## ACLARACIONES No. 2 LICITACIÓN PÚBLICA NACIONAL OEI/LCT/04/2020

En relación con el proceso de Licitación Pública Internacional No. OEI/LCT/04/2020 "AMPLIACION DEL LABORATORIO DE PROCESOS QUIMICOS, AREAS COMUNES Y OBRAS EXTERIORES PARA EL FUNCIONAMIENTO DE LOS LABORATORIOS DEL CITPA" a continuación damos respuesta a las solicitudes de aclaraciones recibidas:

**PEDESTAL PARA LUMINARIAS  
EXTERIORES**

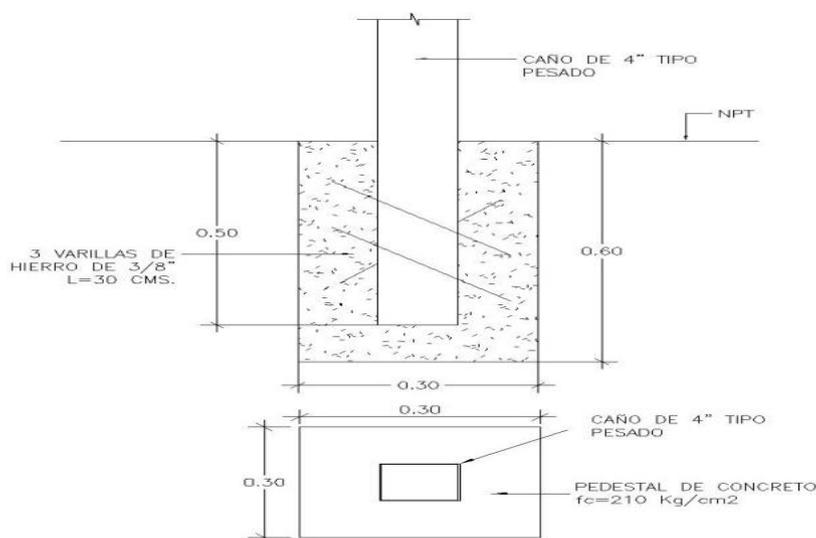
1. Respecto al ITEM 19.07, en planos proporcionados no aparece detalle constructivo de pedestal para postes metálicos, ¿Podrían enviar detalle constructivo para pedestales de concreto y especificaciones técnicas sobre el tipo de reflectores a ofertar?

Respuesta: Reflector LED 200w 6500K, 100-277v, 60HZ.
